Rivierkundige effecten ontwerp wijzigingen Elster  
Buitenwaarden

C06041.000022

16 februari 2023

Figuur 1: Definitief Ontwerp Elster Buitenwaarden rondom de plas (Arcadis, 2017). Met aquablauw zijn de plas en de strangen weergegeven na uitvoering. De moeraszones zijn weergegeven in paars en graslanden in groen.

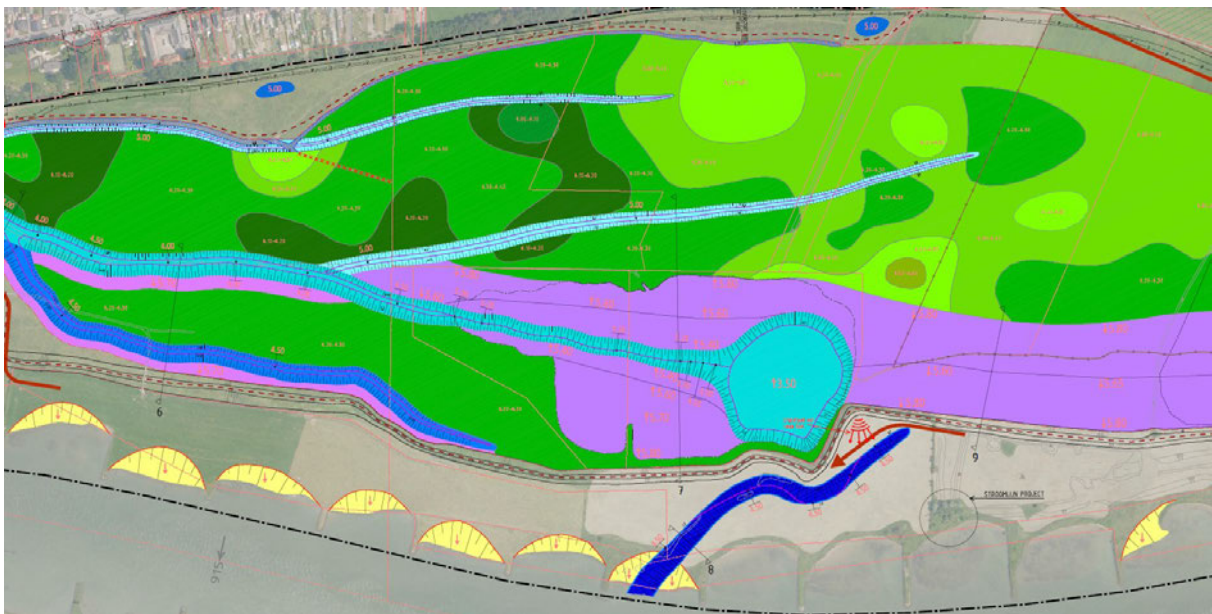
Om het risico op verspreiding van PFAS zoveel mogelijk te verminderen, wordt de plas zo goed als mogelijk hydrologisch geïsoleerd. Hiervoor wordt oppervlaktewater wat eventueel stroomopwaarts langs kan stromen om de plas heen geleid. Om de plas te isoleren zijn de volgende aanpassingen gedaan ten opzichte van het oorspronkelijke uitvoeringsplan (zie Figuur 1 voor het DO en Figuur 2 en Figuur 3 voor de gewijzigde situatie):

- Er wordt een extra afwateringsgeul aangelegd ten noorden van de plas. De geul begint in het oosten vanuit het moeras op een hoogte van 5,50 ~ 5,60 m+NAP en heeft dan een aflopende bodemhoogte naar 5,00 m+NAP.

- Het moeras ten oosten van de plas is “gekanteld” vanwege afwatering richting de nieuwe afwateringsgeul. In de oorspronkelijke situatie ligt het centrale deel van het moeras ongeveer 10 cm lager dan de randen. In de nieuwe situatie ligt het noordelijke deel van het moeras lager dan het zuidelijke deel (zie Figuur 3 voor de verschillen tussen het oorspronkelijke DO en de nieuwe situatie). De contouren van het moeras veranderen niet en de gemiddelde hoogte blijft vrijwel gelijk.

- De hoogte van de bodem van de plas wordt ten behoeve van de ecologische kwaliteit verhoogd van 3,5 naar 5 m+NAP. Daarnaast wordt het talud verflauwd van 1:5 naar 1:10).

- De geul ten westen van de plas is vervangen door moeras met bijbehorende hoogtes.
- Er wordt een breed stuk grasland tussen het moeras en de centrale strang aangelegd als “drempel” met een hoogte van 6,20 ~ 6,30 m+NAP. Deze drempel voorkomt dat PFAS-houdend oppervlaktewater vanuit de plas direct stroomafwaarts het strangensysteem in stroomt.

Figuur 4: Gebieden waar wijzigingen plaatsvinden vanwege PFAS.

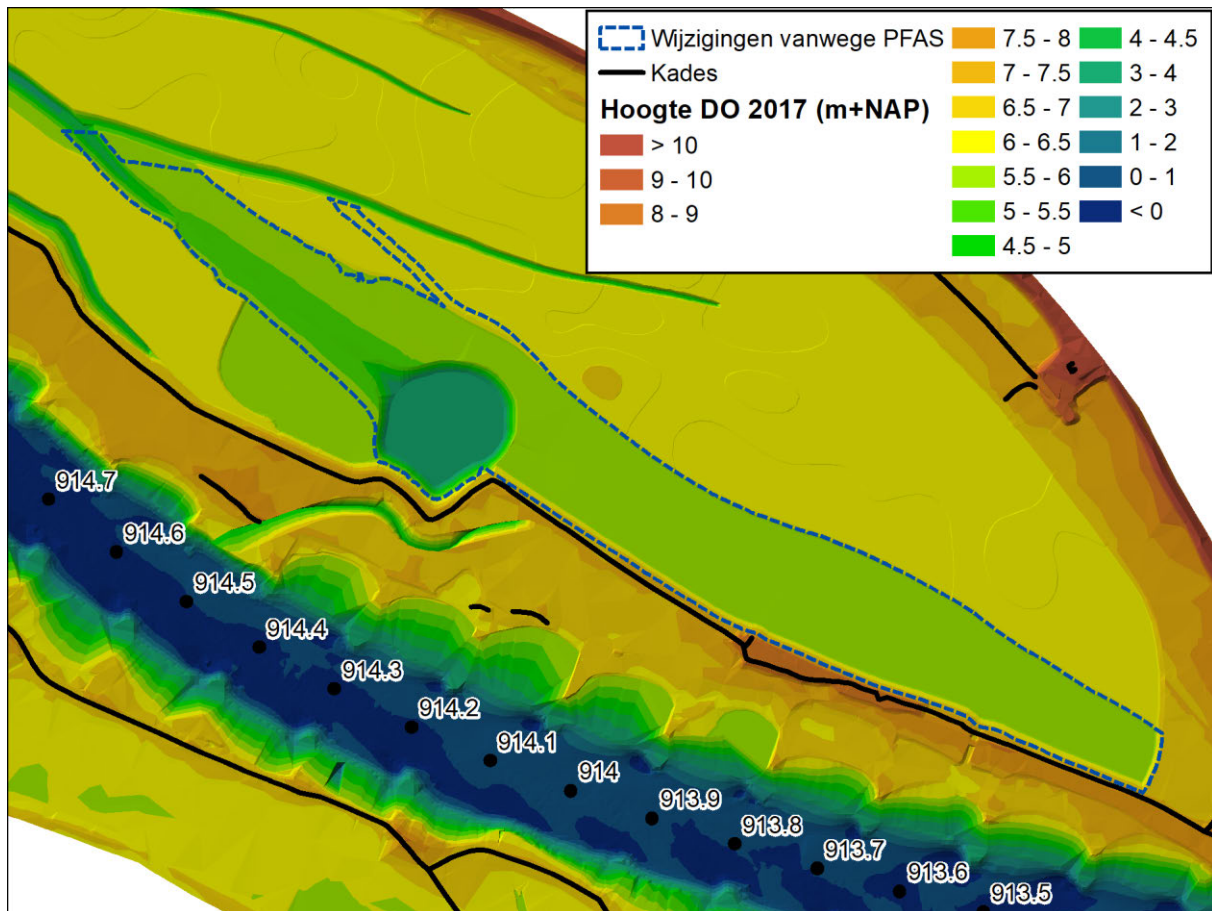
In Figuur 4 is de omtrek van het gebied waar de wijzigingen plaatsvinden geprojecteerd op de bodemhoogte van het oorspronkelijke DO.

Figuur 7: Onderverdeling in deelgebieden van de wijzigingen voor PFAS ten behoeve van de rivierkundige analyse.

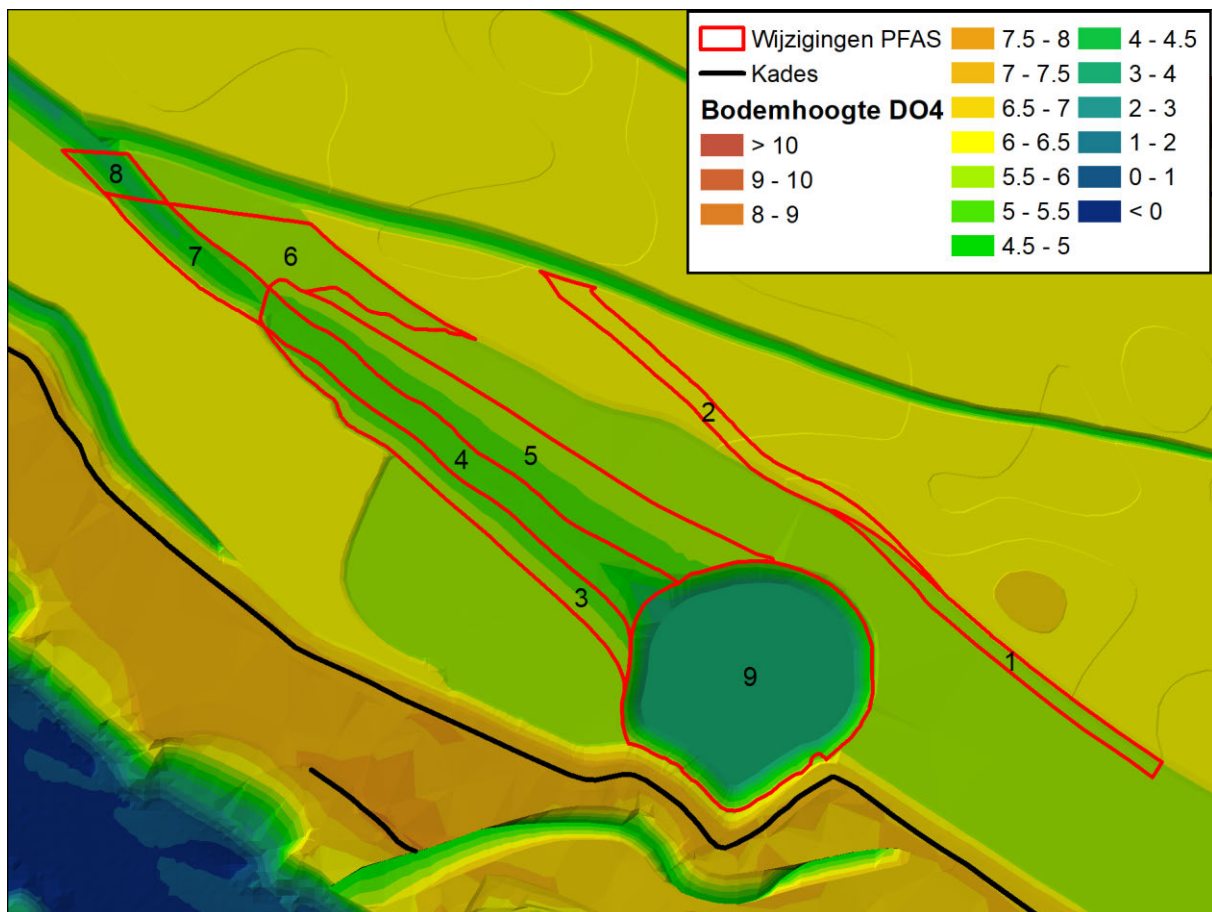
Ten behoeve van de rivierkundige expert judgement worden de ontwerpwijzigingen in deze paragraaf nader toegelicht in termen van volumeveranderingen en veranderingen van ruwheid. Aanpassingen aan zomerkades zijn niet aan de orde. Hiervoor zijn de verschillende ontwerpwijzigingen onderverdeeld in deelgebieden (zie Figuur 7). Het kantelen van het moeras ten oosten van de plas is hierbij niet meegenomen; omdat zowel de gemiddelde bodemhoogte als de vegetatie hier gelijk blijft, heeft dit geen rivierkundig effect.

De wijzigingen vanwege PFAS (deelgebieden 1 t/m 9) hebben als gevolg dat er ongeveer 32.500 m<sup>3</sup> minder wordt ontgraven dan in het oorspronkelijke DO.

Wat betreft de ruwheden vinden er vooral grote ruwheidswijzigingen plaats in de deelgebieden 1, 4, 6 en 8. In deelgebieden 1 en 6 neemt de ruwheid af en in deelgebieden 4 en 8 neemt de ruwheid toe. Het oppervlak van de gebieden waarin de ruwheid toeneemt is iets groter dan gebieden waar de ruwheid afneemt (resp. 8.400 tegenover 7.200 m<sup>2</sup>).

Figuur 9: Waterstandseffect bij MHW van het oorspronkelijke DO voor de Elster Buitenwaarden.

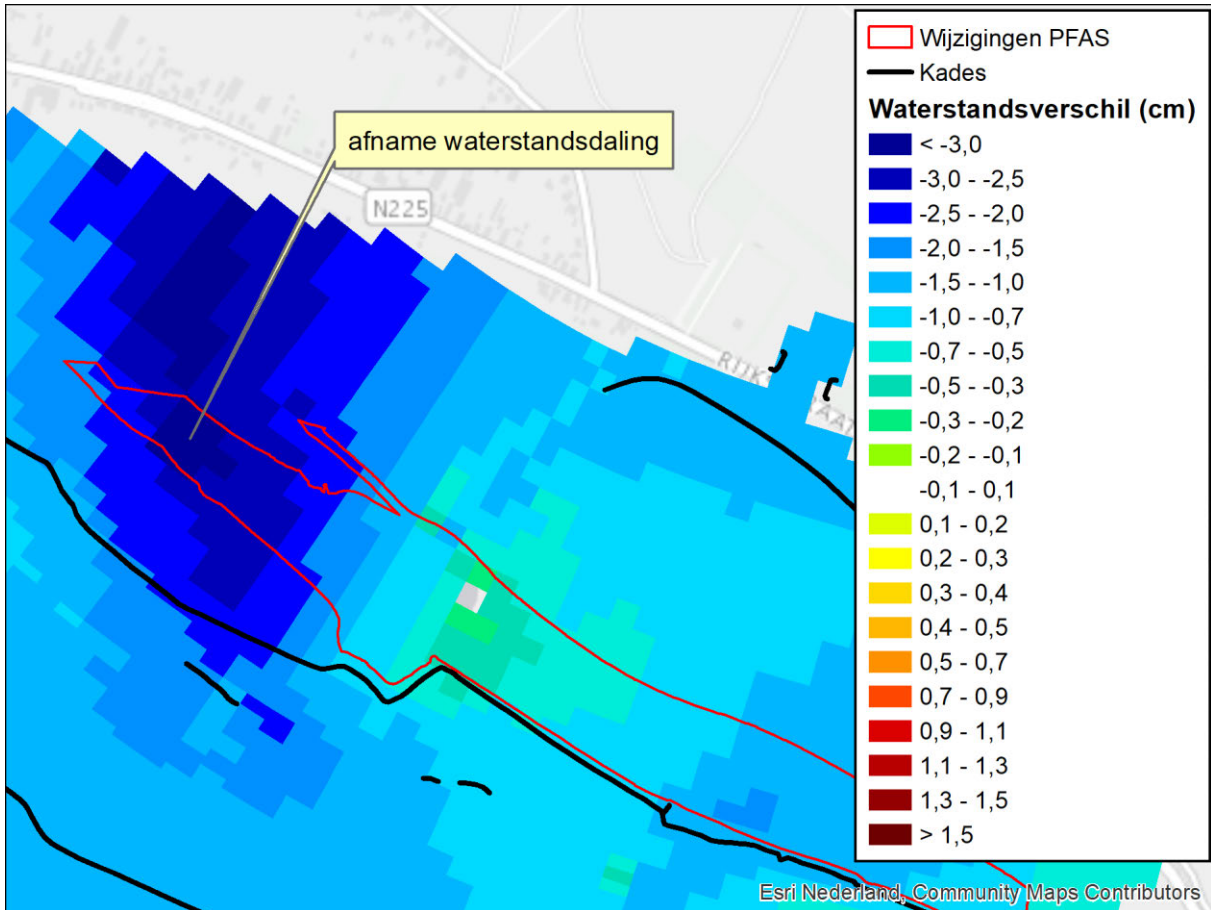
Binnen de uiterwaard zelf veranderen de waterstandseffecten ook. Figuur 9 laat de waterstandseffecten van het oorspronkelijke DO zien op de locatie van de wijzigingen van het inrichtingsplan. In het DO was de waterstandsvaling op de plek van de geul ten westen van de plas ongeveer 3,3 centimeter. Deze geul wordt nu gedempt, de plasbodem verhoogd en er wordt ook een brede drempel aangelegd op deze locatie. De waterstandsvaling zal op deze locatie waarschijnlijk met enkele millimeters afnemen. Vermoedelijk zal hierdoor ook de maximale waterstandsvaling op de as van de rivier van 15 mm bij rkm 914,6 (zie Figuur 10) nog iets meer afnemen dan de eerder genoemde 2 mm. Dit is echter een lokaal effect; verder richting bovenstrooms is dit lokale effect verdwenen en voor rkm 912 geldt nog steeds de schatting van een afname van de waterstandsvaling met 1 tot 1,5 mm.
